Valli kinnistu ehitusloa eelnõu kooskõlastamata jätmine

Olete esitanud Transpordiametile korduvaks kooskõlastamiseks Harju maakonna Saku valla Üksnurme küla Valli kinnistu ehitusloa eelnõu (menetlus nr 438952).

Ehitusloa aluseks on Eesti Ehitusprojekt OÜ koostatud projekt „Eramu projekt. Eelprojekt. Töö nr 2455“.

Joonis 1. Väljavõtte normidest

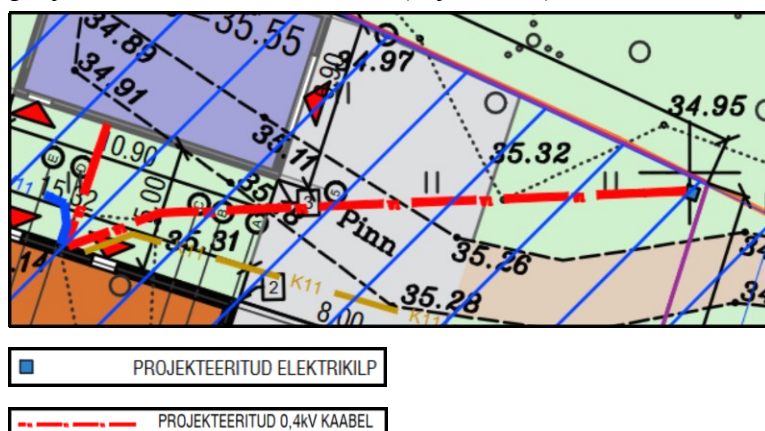
1. Projekti seletuskirjas tuleb välja tuua *EhS* § 71 kohane teekaitsevöönd.
2. Projekti seletuskirja lisada kavandatava ristumiskoha lahenduse kirjeldus ja viide TPK Projekt OÜ koostatud teeprojektile tööle nr 4024 „Valli mahasõit. Põhiprojekt. Valli, Üksnurme küla, Saku vald, Harju maakond. Töö nr 4024“.
3. Projekti seletuskirja lisada ja asendiplaanile kanda kavandatava ristumiskoha nähtavuskolmnurk vastavalt normide lisa 1 tabel 18 ja lisa 2 joonis 8 (vt *joonis 1*). Arvestusega, et mõõtmist tuleb alustada riigitee markeeringu servast kinnistu suunas 3 m ja haarad ulatuvad riigitee suunas kuni selle teljeni 190 m. Samuti tuleb täpsustada seletuskirja ja lisada sinna nõue, et *nähtavusallas ei tohi paikneda nähtavust piiravaid takistusi. Vajadusel näha ette metsa, võsa, heki, aia vms rajatise likvideerimine (EhS § 72 lg 2).*

Joonis 2. Väljavõtte projekti asendiplaanist

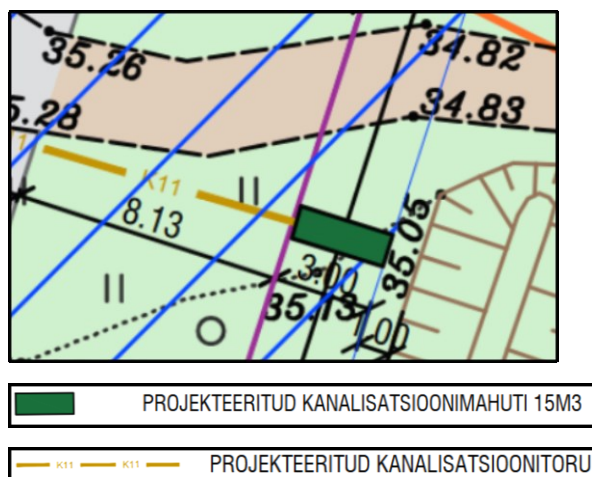
4. Projekti seletuskirja korrigeerida ja lisada selgitus, et *tee omanik (Transpordiamet)* on projekti koostajat teavitanud liiklusest põhjustatud häiringutest ega võta endale kohustusi riigitee liiklusest põhjustatud häiringute leevendamiseks projektiga käsitletaval alal. Kõik leevendusmeetmetega seotud kulud kannab arendaja.
5. Projekti seletuskirjast puudub selgitus, kuidas on kavandatud lahendada kinnistu elektriliitumine, samas on asendiplaanil endiselt näidatud „projekteeritud elektrikilp“ ja „projekteeritud 0,4 kV kaabel“ (vt joonis 2).

Oleme varasemalt selgitanud, et kinnistu elektriliitumine on eraldi menetlus ja ei kuulu selle projekti koosseisu. Asjasse mittepuutuv info tuleb näidata, kas perspektiivsena viitega Enersense AS koostatud elektriliitumise projektile „Valli kinnistu liitumine madalpingel, Üksnurme küla, Saku vald, Harjumaa“ või eemaldada projekti asendiplaanilt.

Joonis 3. Väljavõtte projekti asendiplaanist

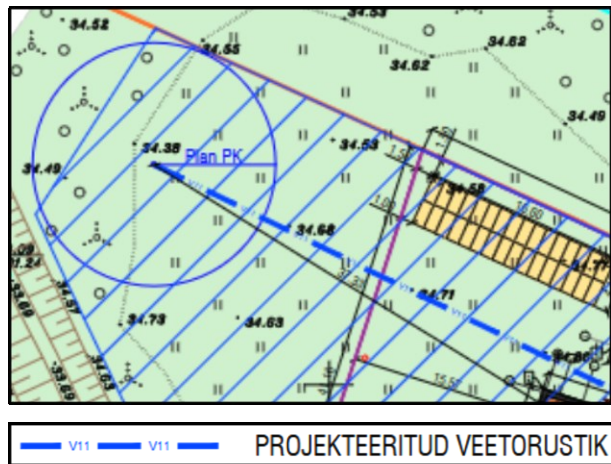
6. Projekti asendiplaanil näidatud projekteeritaval reovee kanalisatsioonimahutil (15m³) puudub keskkonnaministri 31.07.2019 [määruse nr 31](#) „Kanaliseerimisprojekti planeerimise, ehitamise ja kasutamise nõuded ning kanalisatsiooniehitise kuja täpsustatud ulatus¹“ kohane kuja (vt joonis 3).
